ZIPLINE ADVENTURE コース関係者各位 殿

高さの有る スタートステージ先端開口部の手摺取付けについて（依頼）

2013年2月26日

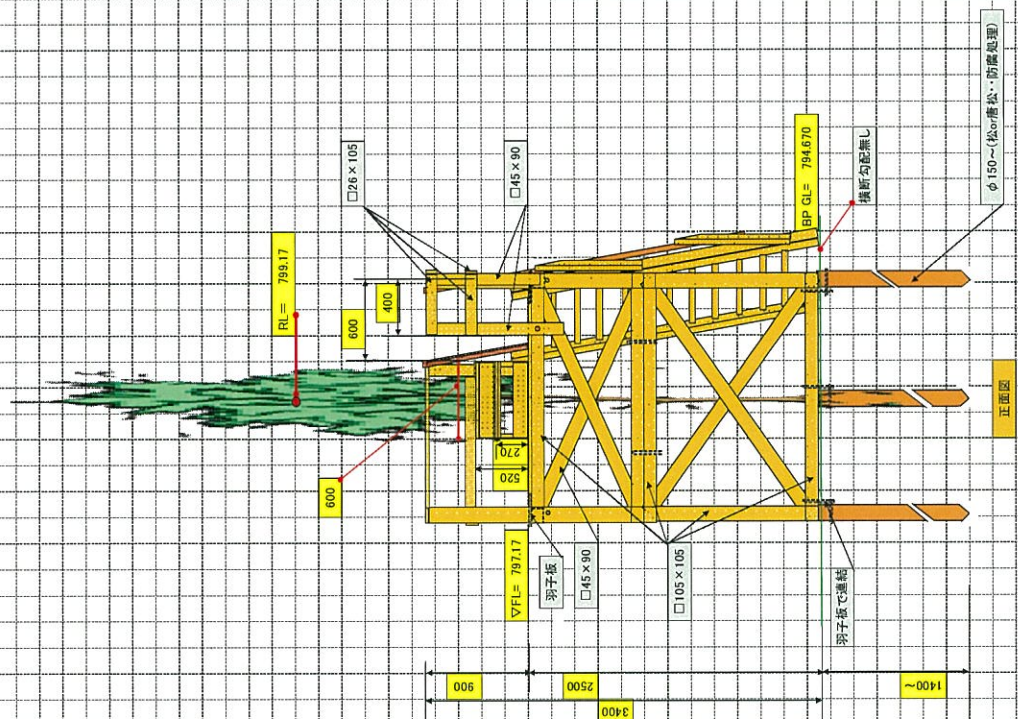
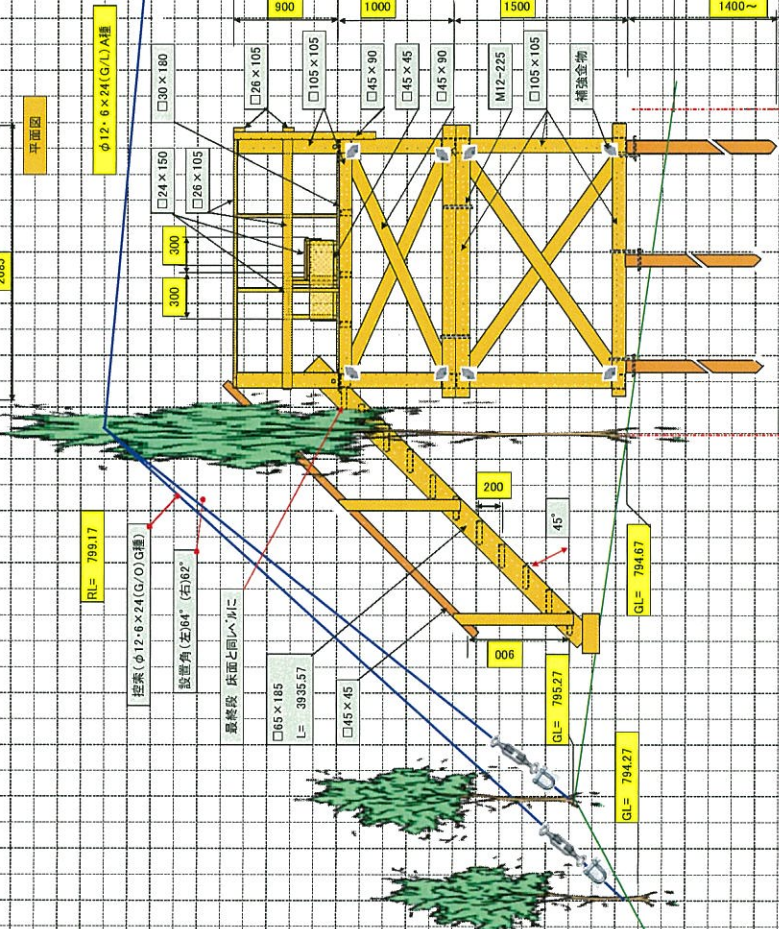
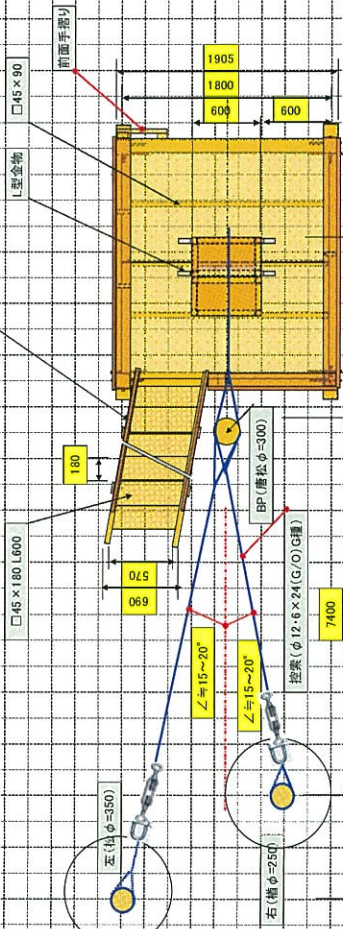
よって、下記に該当するコースのスタートステージについて対策を施して頂きたく、お願い致します。

- 1, スタージ先端床面から地面までの高さが2mを越えるステージ。
- 2, スタージ上でガイドが主に立つ側の先端開口部。
- 3, 線路芯（本線の真下）からステージ端までの内、線路芯から50cmを越える部分。
- 4, 高さ及び強度（材料）は周囲の手摺りと同様とする。
- 5, ガイドが万一寄りかかっても壊れない構造とする（支柱はM12ボルト等で本体に固定）。

地形・作業道・植木の位置等、現場状況により取り付け角度を決めて下さい。
